Referanser:  
Dykker:  
Vår: 21/1723 - 21/15507

## Svar på søknad om avkjørsle frå kommunal veg - Gbnr 91/6 Brundtland

**Tiltak:** Etablering av avkjørsle til parkeringsplass for fritidsbustad  
**Byggested:** Maråsvegen – Gbnr 91/6  
**Tiltakshavar:** John Magne Laastad  
**Ansvarleg søker:** John Magne Laastad

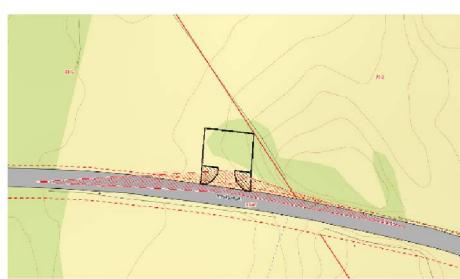
Det vert søkt om løyve til å etablere ny avkjørsle frå communal veg for etablering av parkeringsplass til bustad som er søkt frådelt frå hovudteigen. Bustaden er tenkt nytta som fritidsbustad. Avkjørsle vil verte etablert ihht til dei krav kommunen har. Avkjørsla skal være tilkomst til eit parkeringsareal på om lag 8 x 12 meter. Det er tenkt etablert 3 parkeringsplasser på høgre side. Parkeringsplassane vil være 2,5 x 5 meter. Snuarealet vil være ca 8 x 7 meter. Avkjørsle er tenkt etablert med eit svakt fall frå communal veg på ca 3 cm på den første meteren. Deretter vil avkjørsle være horisontal. Sikt i avkjørsle vil være 45 meter mot vest og 25 meter mot aust.

For å unngå å ta for mykje av dyrkbar jord er avkjørsle og parkeringsplass tenkt plassert så nær fjellknaus som mulig. Kommunen kan tillette sikt mot aust vert redusert til 25 meter. Sikt mot vest skal være ihht til vegnormal N100.

- På den første meteren skal avkjørsla ha eit jamt fall frå kant communal veg på minimum 3 cm før vegen stiger/faller.
- Sikt mot aust skal være minimum  $4 \times 25$  meter og sikt mot vest minimum  $4 \times 45$  meter. I siktsoner skal ein ikkje ha sikthindringar (gjeld alle typer) som er høgare enn 0,5 meter over communal vegnivå. Siktsoner kan ikkje nyttast til parkering eller hensetting av andre sikthindringar.

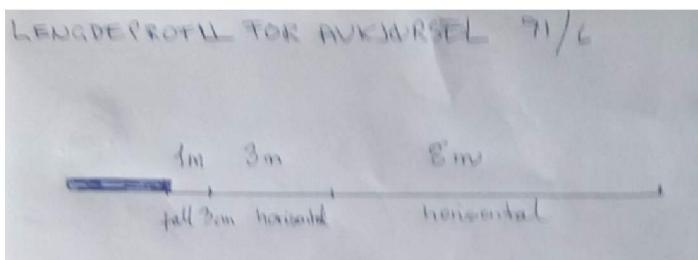
Det er sendt inn lengdeprofil gjennom avkjørsla som viser at avkjørsle på den første meteren skal ha eit svakt fall frå kommunal veg på 3 cm. Etter dette vil avkjørsla gå horisontalt inn på parkeringsplassen. Dette er ihht til kommunen sine krav.
